Uw kenmerk
lenW/BSK-2021/9193

Onderwerp
Zienswijze Ontwerpbesluit Vaststelling
Saneringsplan

Datum
02-03-2021

BIJLAGE 1 Groenbeleidsplan ondersteunend kaartmateriaal

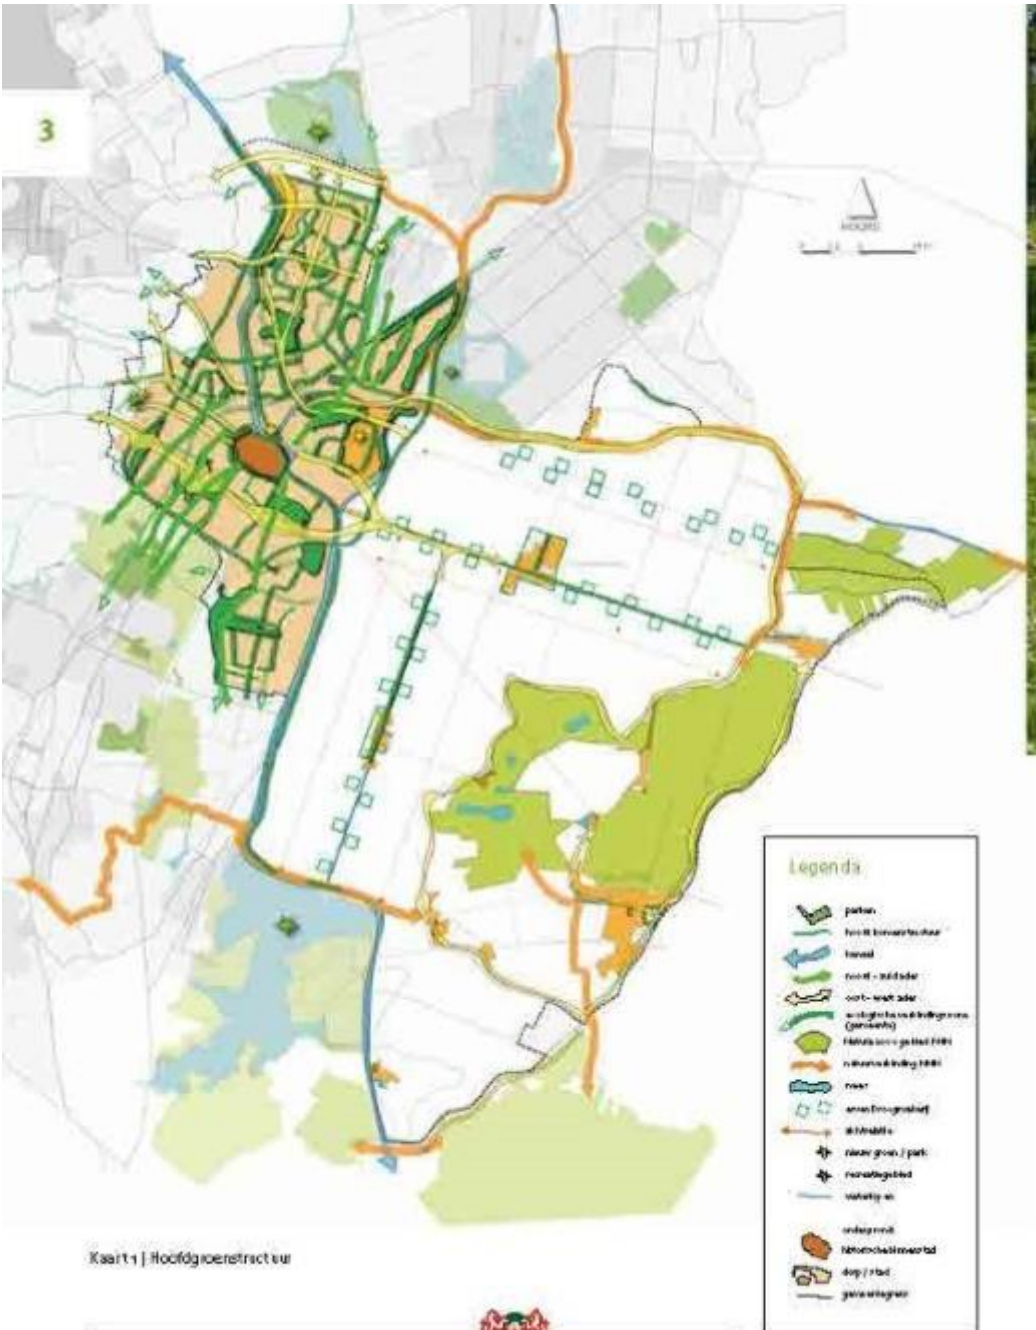
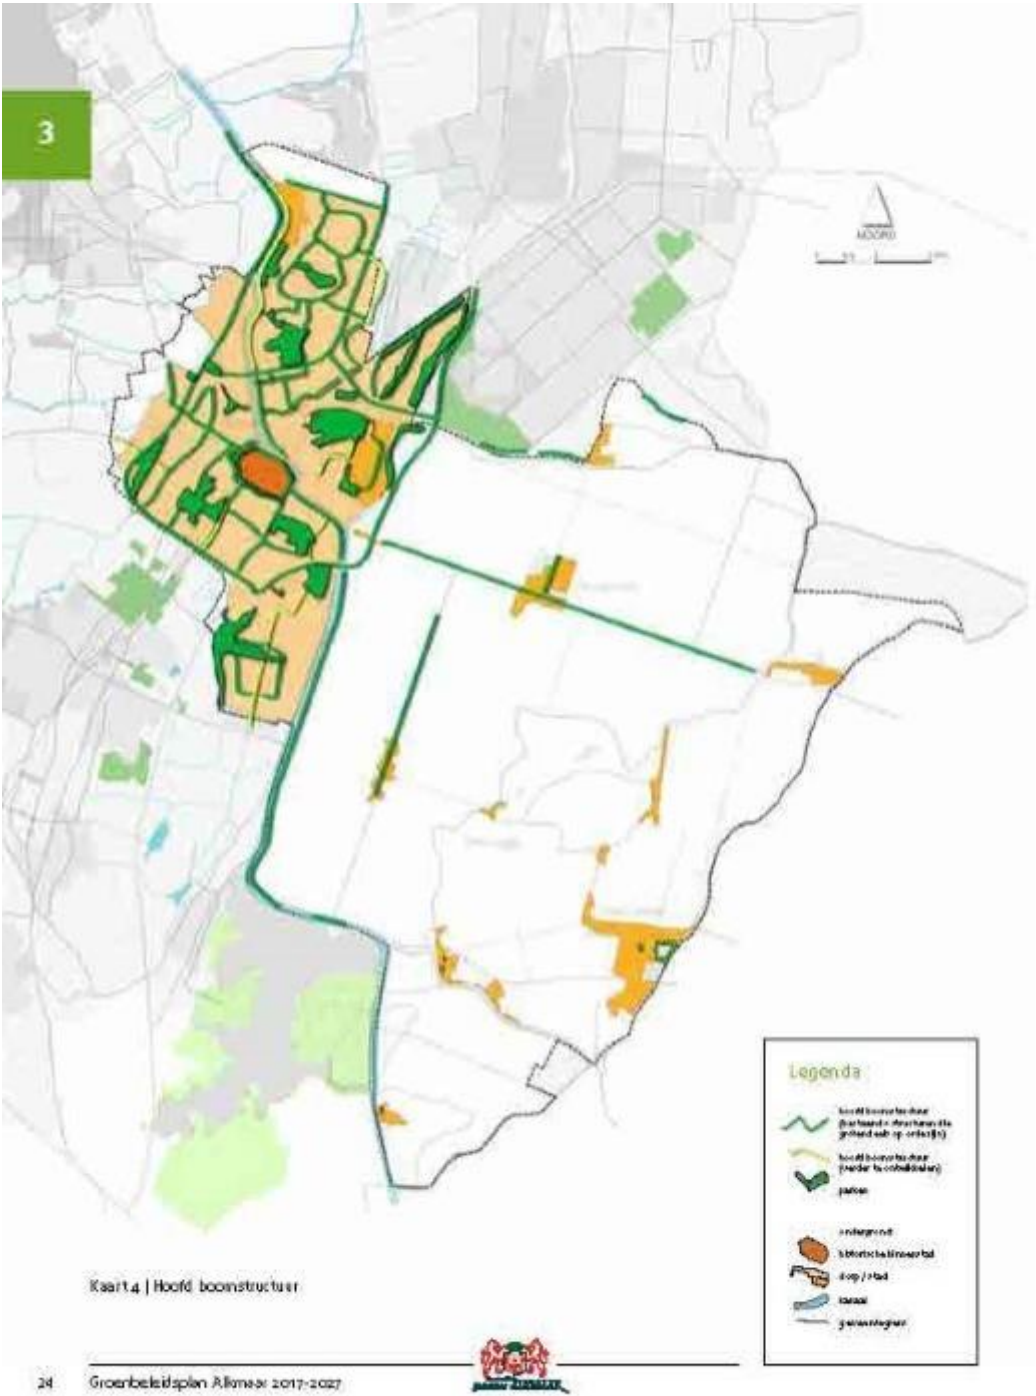
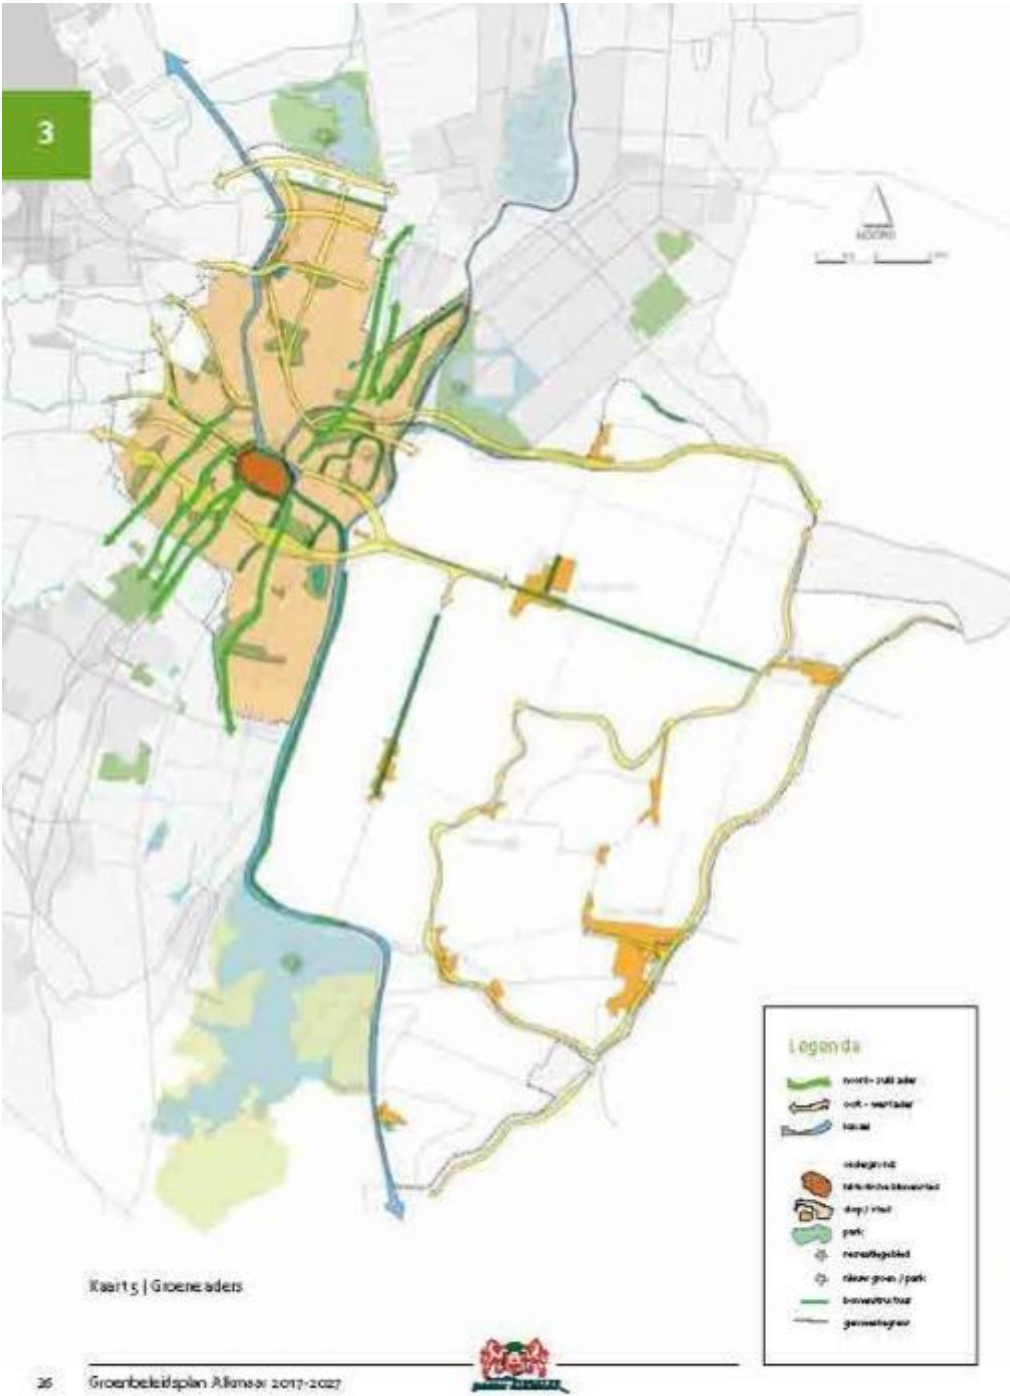
Het plaatsen van geluidsschermen bij de locaties N9 westkant Olympiapark/Robonsbosweg en N9 oostkant Kooimeerlaan passen niet binnen ons Groenbeleidsplan. Het plan beschrijft de visie en ambitie van de gemeente op het (openbare) groen in de gemeente Alkmaar, voor de periode 2016-2026. De nadruk ligt hierbij op het gemeentelijke groen; de parken, het groen in de wijken en dorpen en de bomen. De gemeente onderstreept met het Groenbeleidsplan het belang van groen voor de leefkwaliteit in Alkmaar.

Het beleidsplan gaat uit van behoud en versterking van de hoofdgroenstructuur, opgebouwd uit een aantal bouwstenen waarvan de hoofd boomstructuur, de ecologische hoofdstructuur en de groene aders in relatie tot het saneringsplan relevant zijn. Voor alle te plaatsen schermen zullen bomen en groen moeten verdwijnen en zal de bestaande boomstructuur, na verplichte herplant of compensatie, weer tot wasdom moeten komen. Door de schermen en onderhoudsstroken is de verwachting dat voor alle locaties geldt dat de kwaliteit en diversiteit van het groen zal verzwakken. Ook is niet bekend of er ter plekke wel ruimte is voor herplant en compensatie. Met name de schermen aan de westzijde van de N9, over de Krommesloot en bij de Kogendijk, conflicteren met de in het beleidsplan genoemde *groene aders* en de *ecologische hoofdstructuur* en de beleving daarvan. Hier is herstel minder goed mogelijk. Op deze plekken is de identiteit van het groen en het landschap het meest in het geding en wordt de beleving van het landschap aangetast.

Voor een onderbouwing met kaartmateriaal, wordt verwezen naar bijlage 1.

BIJLAGE 2A Structuurvisie Westrand Alkmaar ondersteunend kaartmateriaal

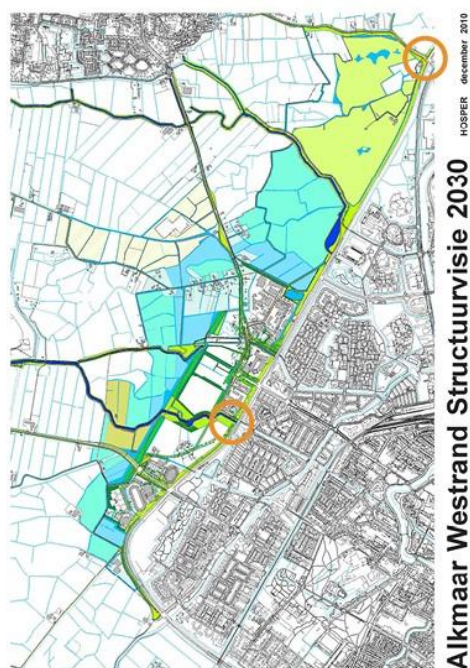
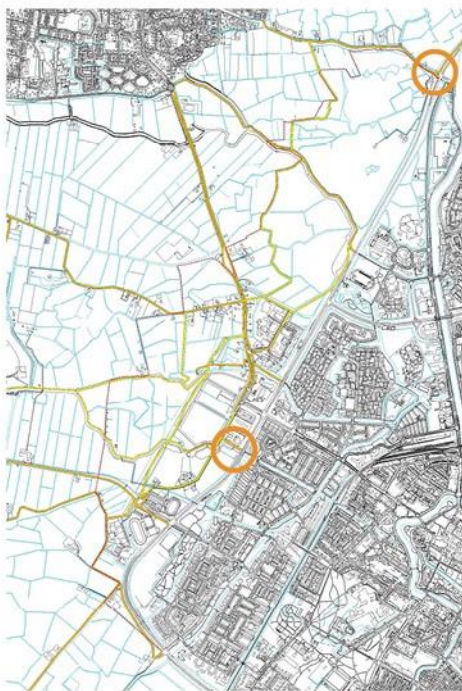
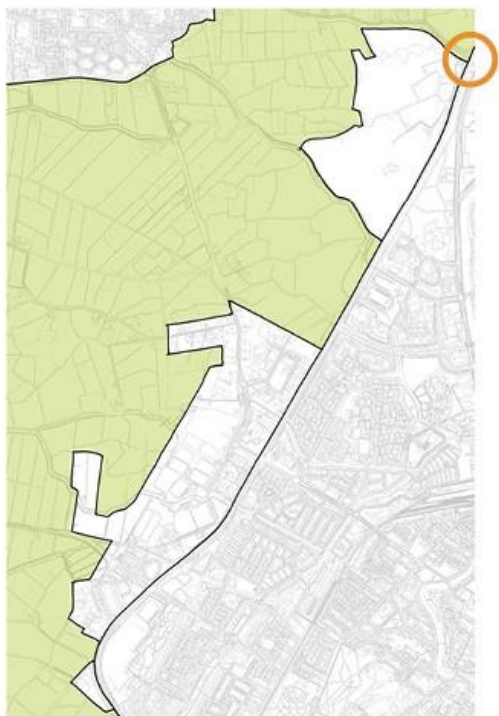
Het plaatsen van geluidsschermen aan de westkant van de N9 op de locaties Kogendijk en Olympiapark/Robonsbosweg past niet in onze structuurvisie.

- Het sturend raamwerk bestaat uit een open weidegebied met groene lijnen aan de westkant. Het plaatsen van geluidsschermen aan de westkant van de N9 op de locaties Kogendijk en Olympiapark/Robonsbosweg beperken de groene lijnen en het open karakter van het weidegebied. Voor een onderbouwing met kaartmateriaal wordt verwezen naar bijlage 2a.
- De Kromme Sloot is in de Structuurvisie (pag.11) opgenomen als een lijnelement van zeer hoge cultuurhistorische waarde. De route is ook een belangrijke jachtroute voor vleermuizen. Voor een onderbouwing met kaartmateriaal wordt verwezen naar bijlage 2b.
